Títol	Projecte per a la construcció d'un dipòsit d'aigua
Sol·licitant	Ajuntament de Roda de Berà
Núm. d'expedient	ME00266_OTATA20210055

En data 10 de febrer de 2021, l'Oficina d'Acció i Avaluació Ambiental ha rebut una sol·licitud d'informe, sobre el projecte de construcció d'un dipòsit d'aigua, a Roda de Berà.

Fig. 1 i 2. Alternatives d'ubicació del projecte.
Font: elaboració pròpia.

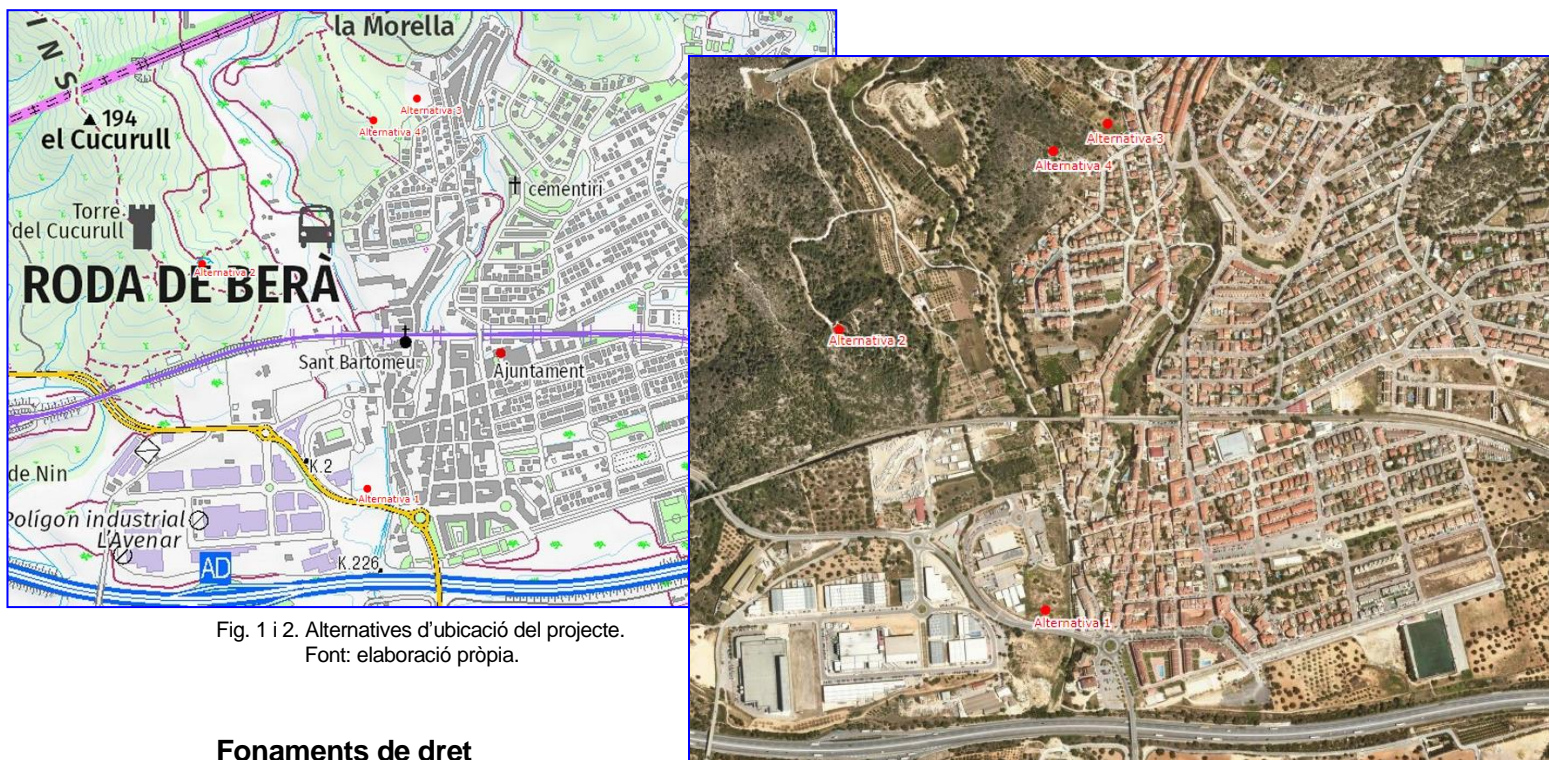
D'acord amb la documentació aportada i la cartografia oficial d'aquest Departament, la zona on es pretén ubicar el nou dipòsit no es troba dins de cap espai protegit; a 500 m es troba el límit de l'espai del Pla d'Espais d'Interès Natural, EIN, i l'àmbit de la xarxa Natura 2000, espai de muntanya litoral, ZEC i ZEPA, Massís de Bonastre

Donades les característiques i l'emplaçament del projecte i el fet que la ubicació del nou dipòsit sigui propera a un dipòsit ja existent, permet concloure que no ha de suposar impactes significatius sobre els vectors ambientals.

- Caldrà que es construeixin els accessos mínims i menys impactants possible per les obres i la posterior explotació i manteniment de la instal·lació.
- Caldrà que es retirin adequadament les restes vegetals generades en la construcció del dipòsit i els accessos.
- Caldrà retirar tots els elements i residus generats com a conseqüència de les obres.
- Caldrà que s'executin mesures d'integració paisatgística com donar-li una coloració terrosa al formigonat.

S'informa favorablement sobre el projecte de construcció d'un dipòsit d'aigua, al terme municipal de Roda de Berà, atès que les actuacions proposades no han de tenir una afectació negativa apreciable sobre valors ambientalment rellevants de l'entorn sempre i quan es tinguin en compte les consideracions establertes a l'apartat *Avaluació* d'aquest informe.
